N°affaire : 02124-CT

**CONTRÔLE TECHNIQUE DES TRAVAUX DE CONSTRUCTION D'UN CENTRE D'EXCELLENCE-
UCAD**

RAPPORT DE CONTRÔLE TECHNIQUE N°02

COMPTE-RENDU DE CONTRÔLE TECHNIQUE N° 10

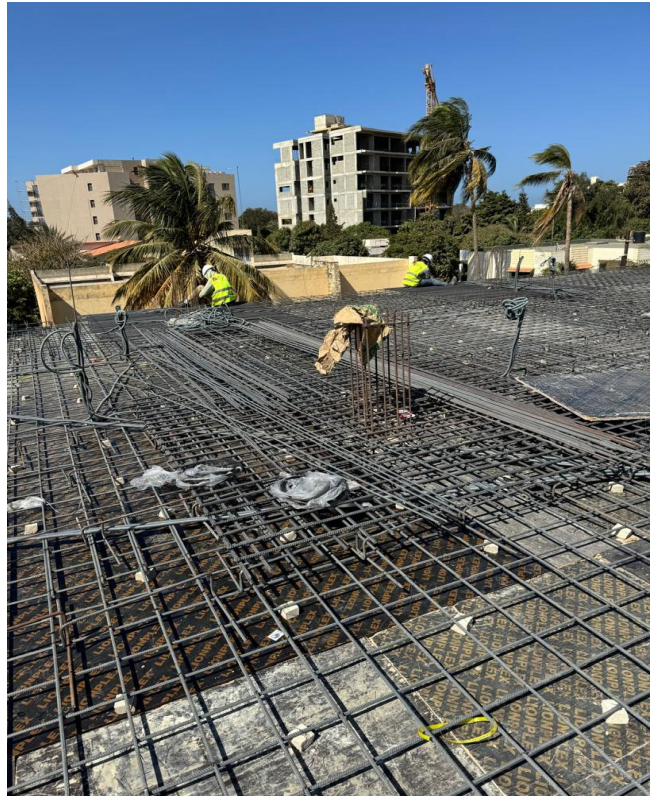
Suite à notre visite, nous avons observé le ferrailage du plancher haut 1^{er} étage entre axes A et E de 4 à 7.

- Lit inférieur réalisé à 80% ;
- Lit supérieur réalisé à 70% (partie avant à côté du joint à compléter) .

Nous constatons que le ferrailage de cette partie du plancher est conforme aux plans visés.

Notre avis est favorable pour le bétonnage de cette partie du plancher après avoir complété les parties restantes.

- veiller à la mise en œuvre du béton ;
- renforcer les cales à béton ;
- prévoir des éprouvettes pour les essais de compression du béton et nous transmettre les résultats pour avis.

COMPTE-RENDU DE CONTRÔLE TECHNIQUE N° 12

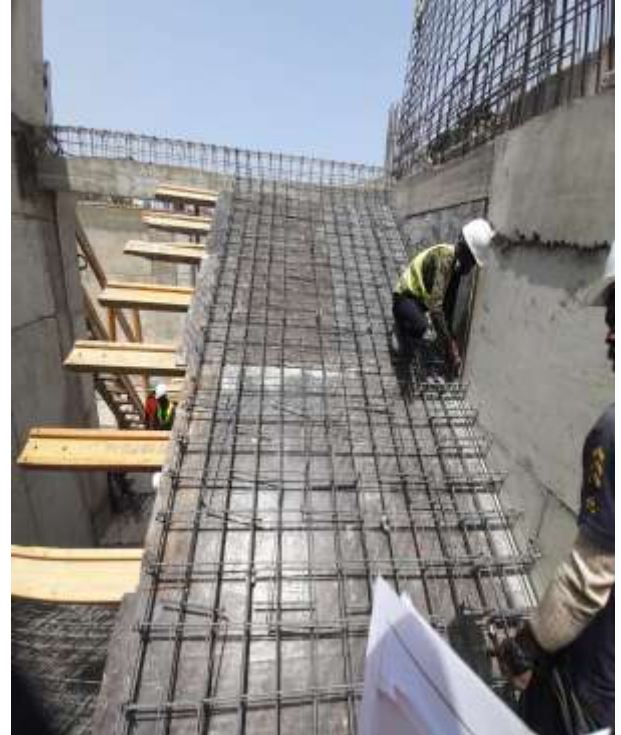
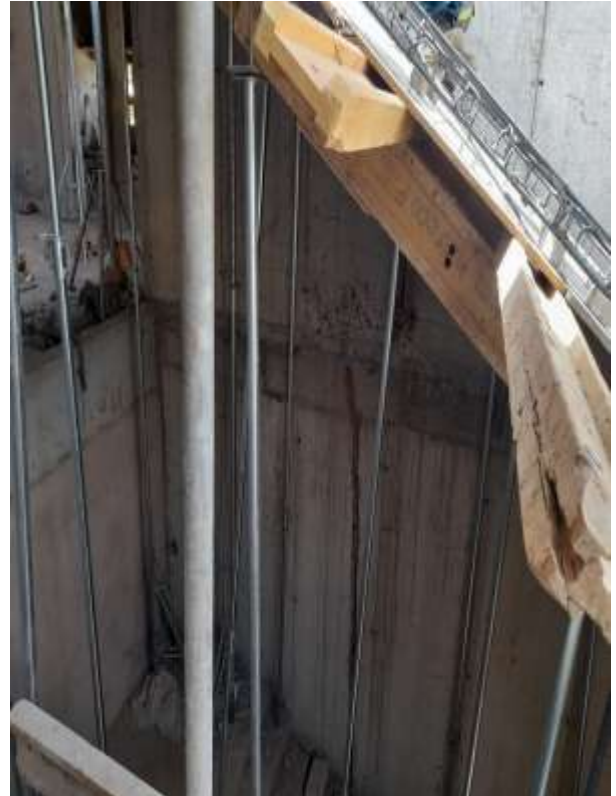
Objet : Escalier 2
Avis : Suite à notre visite, nous avons observé le ferrailage de l'escalier 2 allant du RDC au 1^{er} étage. Nous constatons que le ferrailage est conforme aux plans visés hormis les chapeaux HA8 au départ de l'escalier (à sceller) et les aciers HA8 en U à l'arrivée (à poser). Notre avis est favorable pour le bétonnage après les corrections. Recommandations : - renforcer les cales à béton ; - renforcer les étais.

COMPTE-RENDU DE CONTRÔLE TECHNIQUE N° 13

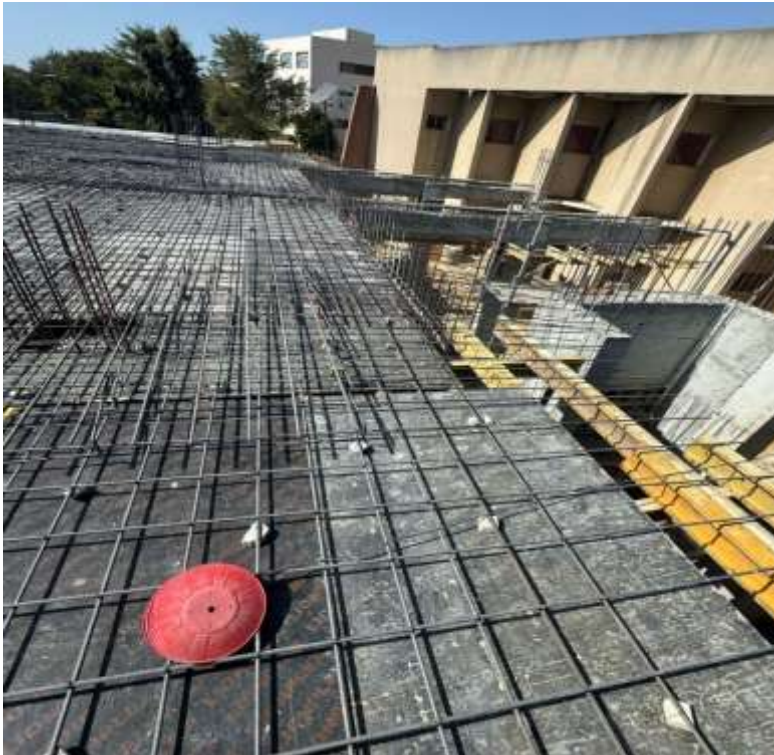
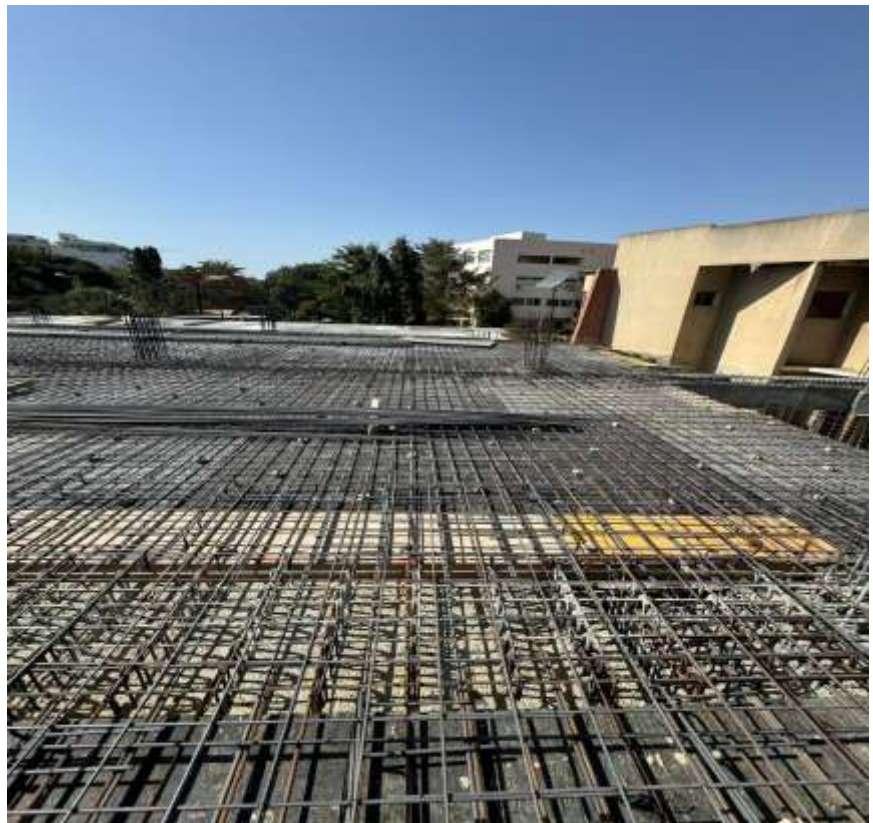
Suite à notre visite, nous avons observé le ferrailage du plancher haut RDC entre axes E et J de 1 à 4:

- Lit inférieur réalisé à 75% (partie gauche à côté de l'ascenseur à compléter) ;
- Lit supérieur réalisé à 70%.

Nous constatons que le ferrailage de de cette partie du plancher haut RDC est conforme aux plans.

Notre avis est favorable pour le bétonnage après l'achèvement du ferrailage les parties restantes.

- renforcer les étais ;
- veiller à la pose des cales à béton ;
- veiller à la mise en œuvre du béton ;
- prévoir des éprouvettes pour les essais de compression du béton et nous transmettre les résultats pour avis.
